Keuringsverslag van een elektrische laagspanning- en zeer lage spanningsinstallatie

NIET CONFORM

Straatnaam Drabstraat
Huisnummer 63
Busnummer
Postcode 2640
Gemeente Mortsel
Land België

Controlebezoek van een oude huishoudelijke elektrische installatie van een wooneenheid bij verkoop op vraag van de verkoper volgens (KB 08/09/2019) - AREI Boek 1- 8.4.2. en 8.2.1. en 4.2.4.3.

Afbeelding schakel- en verdeelbord:

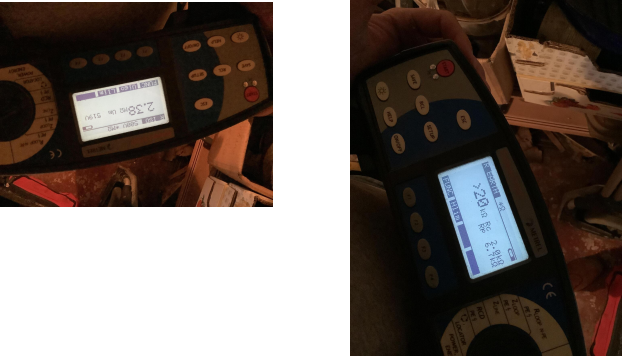
I1.01 Eéndraadschema van de installatie is te voorzien en/of te vervolledigen. (Boek 1 Afdeling 2.12 - 2.13 en 3.1.2 en 9.1.2)

I1.02 Situatieschema van de installatie is te voorzien en/of te vervolledigen. (Boek 1 Afdeling 2.12 - 2.13 en 3.1.2 en 9.1.2)

I2.05 De spreidingsweerstand is groter dan 100 ohm. (Boek 1 Onderafdeling 4.2.3.2.)

I3.10 De aansluiting van de aardingsonderbreker is te herzien. Deze dient aan de ene zijde verbonden te zijn met de aardgeleider en aan de andere zijde met de hoofdaardingsklem, equipotentiale verbindingen, beschermingsgeleiders, enz...(Boek 1 Onderafdeling 5.4.2.1 en 2.5)

I5.02 De aanduiding van de stroomkringen en/of apparatuur, aansluitklemmen, enz dient aangebracht of vervolledigd te worden. (Boek 1 Onderafdeling 3.1.3.1. en 3.1.3.3.A. en 5.1.6.1)

I5.02.01 Elke elementaire stroombaan moet met een hoofdletter aangeduid worden. Elk lichtpunt, contactdoos, moeten genummerd worden in volgorde gezien vanaf de beschermingsinrichting tegen overstroom. (Boek 1 onderafdeling 3.1.2.1.)

I5.13 De nominale spanning dient duidelijk vermeld te worden op een oordeelkundig gekozen plaats. (Boek 1 Onderafdeling 3.1.3.3.)

I9.02 Schakelaar, contactdoos of aftakdoos herschikken en opnieuw bevestigen. (Boek 1 Onderafdeling 1.4.1.3.)
